CONSULTA PÚBLICA PORTARIA Nº 622, DE 17 DE NOVEMBRO DE 2016

Relatório "Revisão Ordinária de Garantia Física de Energia das Usinas Hidrelétricas - UHEs"

Contribuições da APINE – Associação Brasileira dos Produtores Independentes de Energia Elétrica

**Gráfico 12 – Duração e montante (MW médios) dos contratos CCEAL de compra por consumidores livres e especiais no ACL**

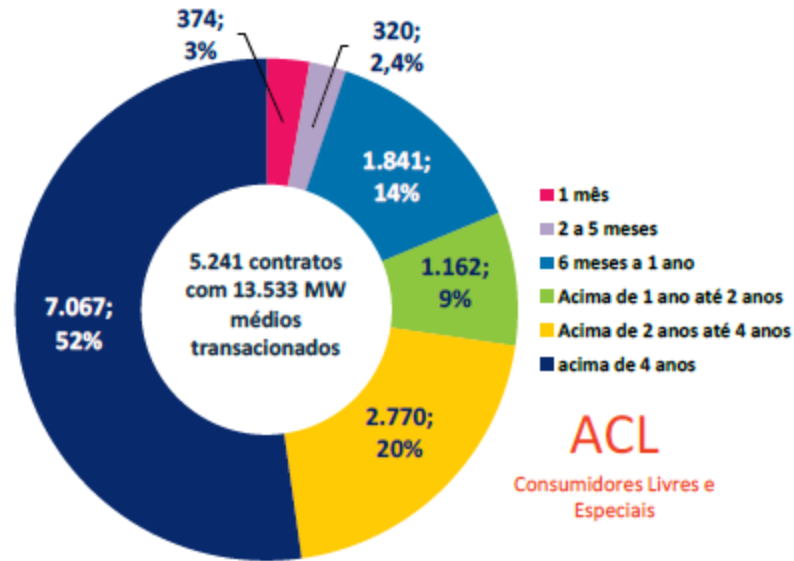
Importante observar que a exigência da recomposição do lastro pelos Geradores, implicará na redução na disponibilidade de energia para o mercado, elevando o preço e impactando todas as categorias de agentes. Os dados da CCEE referentes ao InfoMercado de set/16 indicam que cerca de 52% dos contratos em ambiente livre possuem prazo acima de 4 anos, somado aso contratos com prazo de 2 a 4 anos, o percentual atinge 72%.

A aplicação imediata da redução de Garantia Física implica em um impacto muito elevado aos agentes de geração nos ajustes de seus contratos. Desta forma propõe-se que a exigência da recomposição do lastro se dê de forma gradual, com o fator de 20% da redução da Garantia Física do gerador, de tal forma que em 5 anos o gerador tenha todo o lastro recomposto. Para a diferença entre a redução integral e a parcela escalonada, propõe-se que não seja aplicada a regra de penalidade por insuficiência de lastro da parcela (*waiver*).
